協力工場 不良品連絡書

品名 ASコネクタメスシル

ASコネクタ シェル キズの件

ASコネクタ シェル
AS1R-GS10-3T
対象ロットNo.: SR14.01.31T-24(14.01.27.1..0622)

キズ発生部

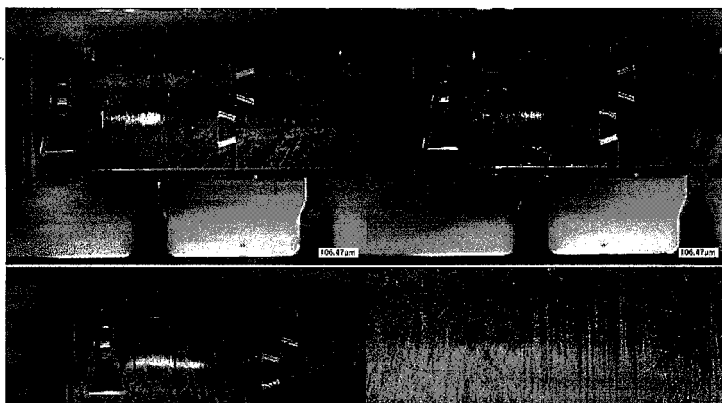
胴体部に擦り傷

発生状況

流出原因

サンプルでの発生が無く、検出する事ができませんでした。

流出対策

新しい層間紙に変更したリールについては、作業履歴に記録をすると共に、リールエンド1mについて、巻き取り後のキズ発生について確認を実施致します。
